L.dz. 1862/19

Dotyczy : Postępowanie przetargowe nr ZP/2/2019 : Doprojektowanie (w zakresie projektu wykonawczego) i budowa: Budynek pirsu zachodniego wraz z infrastrukturą oraz zmianami aranżacyjnymi w drugim terminalu pasażerskim w Porcie Lotniczym im. Lecha Wałęsy w Gdańsku

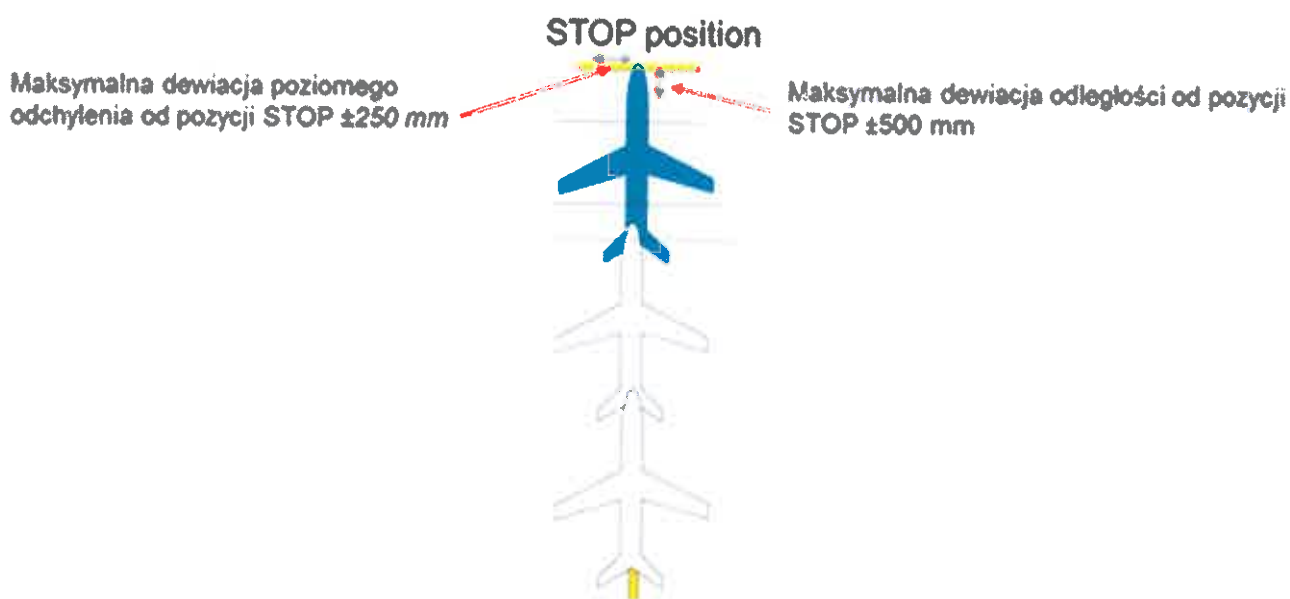
- system VDGS nie zapewnia ustawienia samolotu, bowiem ustawienie samolotu w miejscu zatrzymania (na pozycji STOP) jest wynikiem działania/ parametrów VDGS i cech motorycznych/ sprawności/ sposobu manewrowania/ aktualnej kondycji pilota samolotu korzystającego ze wskazań VDGS.

- w dokumentach przetargowych nie zostało określone pojęcie *dokładność* ani sposób jej pomiaru, nie podano jakiegokolwiek dokumentu odniesienia określającego to pojęcie.

- wobec powyższego przytoczony zapis SIWZ jest niejednoznaczny i w przypadku zachowania konkretnej wartości 100 mm (prawdopodobnie charakterystycznej dla określonego producenta systemów VDGS) pośrednio ogranicza konkurencję.

Biorąc pod uwagę powyższe prosimy o potwierdzenie, że Zamawiający dopuszcza ażeby wykonawca mógł odnieść się do międzynarodowych przepisów określających wymogi w odniesieniu do VDGS/ A-VDGS i zastąpienie cytowanego powyżej zdania zapisem:

„System VDGS będzie zgodny z wymogami ICAO (International Civil Aviation Organisation) - Annex 14 to the Convention on International Civil Aviation, Aerodromes, Aerodrome Design and Operations, Chapter 5.3.26.

określającego dla pozycji STOP samolotu, dokładności dla systemu A-VDGS (gdzie można analogicznie przyjąć dla VDGS) Azimuth ± 250 mm i Distance ± 500 mm”

Interpretacja graficzna powyższego zapisu może być przedstawiona w następujący sposób (gdzie ang. Azimuth może być tłumaczone jako poziome/ azymutalne)

ODPOWIEDŹ : W zakresie dokładności przemieszczania statku powietrznego należy zastosować się do przepisów dla Lotnisk (Rozporządzenie (UE) nr 139/2014) - CS ADR-DSN.M.760 - tabela M-4.
